NOTAT RIG 001

OPPDRAAG	Kvalitetssikring NVE Åssiden og Berskaug	DOKUMENTKODE	10219589-RIG-NOT-001
EMNE	Kvalitetssikring områdestabilitet	TILGJENGELIGHET	Begrenset
OPPDRAAGSGIVER	Drammen kommune	OPPDRAAGSLEDER	Anders B. Ulvestad
KONTAKTPERSON	David Sebastian Belalcazar Calderon	SAKSBEHANDLER	Marit R. Skoglund
KOPI		ANSVARLIG ENHET	10101010 Geoteknikk IOG

Multiconsult er engasjert av Drammen kommune for å kvalitetssikre områdestabilitetsvurderingen Rambøll utførte i forbindelse med områderegulering på Åssiden i Drammen.

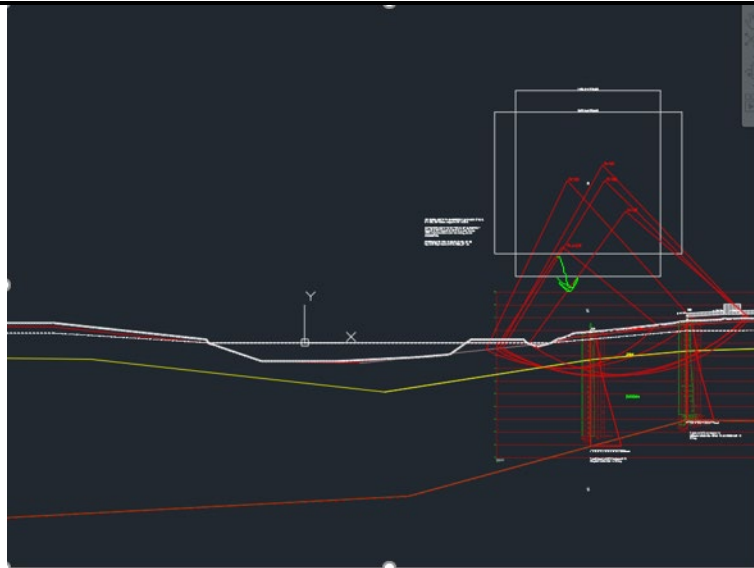
Kommentaren lukkes forutsatt at oppdatert ROS-analyse inkluderes i revidert notat.	
1.11	<p>Løsneområde</p> <p>Multiconsult har blitt oppmerksomme på at det er registrert kvikkleire (SVV kvikkleirepunkter og –område) i umiddelbar nærhet av løsneområdet. Punktene er vist i utklipp under. Disse bør med fordel inkluderes i utstrekningen av løsneområdet. Kommentar kan ses i sammenheng med punkt 1.1 som gjelder opptegning av løsneområdet.</p> 	TI
2	Grunnlag: Tolkning av materialparametere og lagdeling

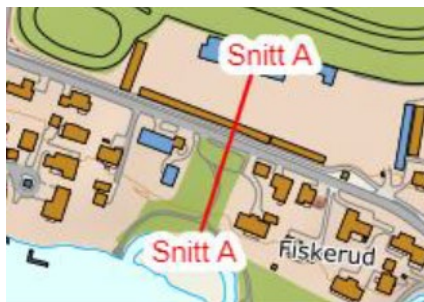
3	Stabilitetsanalyser	
3.1	<p>Forløp av elvebunn</p> <p>Multiconsult savner nivå for elvebunn og forløp av skråningen under vannspeil. Stabilitetsberegningene er avhengig av skråningshøyden, samt forløpet til elvebunnen. Koter for elvebunnen må foreligge.</p> <p><i>Se. Punkt 1.4. Rambøll har gjort en enkel opptegning av omtrentlig profil, basert på innmålingene. Beregning med nytt elveløp er utført. Nytt elveløp viser seg å være tilnærmet tilsvarende det vi har i opprinnelige beregninger og gir en sikkerhet på 1,05 med reduksjon på Aa. Start på bruddsirkel flytter seg lengre mot øst, men følger samme bruddsirkel som tidligere beregnet ellers.</i></p>	L

Kommentaren lukkes med forutsetning om at notat suppleres med dokumentasjon på forløp av elvebunn (kotekart), at beregninger oppdateres med korrekt elvebunn, samt at teksten oppdateres med at elvebunnen må måles inn i detaljprosjekteringsfasen.

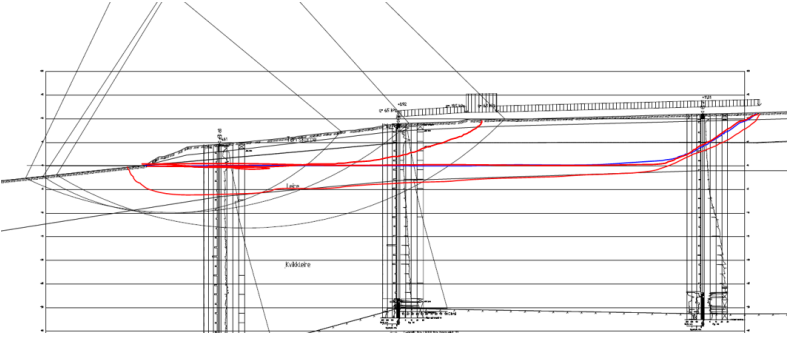
Multiconsult savner vurderingene som ligger bak at snitt A-A og snitt B-B, brukt i stabilitetsberegningene, er antatt som kritisk?

Er det tatt hensyn til den lille øya rett sør for snitt A-A i stabilitetsberegningene (ref. bilde under)? Eventuelt, hvilke vurderinger ligger bak at den ikke er tatt med?

Svar: vurdering av kritiske snitt er valgt på bakgrunn av største helninger ned til elveløp i Nord og største helning og høydeforskjell mot Drammenselva, da dette er sett på som de mest kritiske situasjonene. Øya er ikke tatt med, men elveprofilen er satt til å falle jevnt utover. Ref. pkt. 3.1 resulterer oppdatert profil med inntegnet øy i bunn av skråning, og med øy sentrert i Drammenselva tilnærmet samme sikkerhet som i opprinnelig profil.

Multiconsult har ikke sett kotekart for elvebunn, men dersom elvebunn har lik topografi langs hele området, viser beregningene presentert i pkt. 3.1 at profil A-A trolig ikke er kritisk snitt. Dette grunnet at kritisk bruddmekanisme virker styrt av elvebunn/øy. Selv om det er marginale beregningsmessige forskjeller, er det vanskelig for oss å ta stilling til dette, da foreløpige presenterte beregninger også inkluderer en reduksjonsfaktor på Aa for "leiren". Topografiske
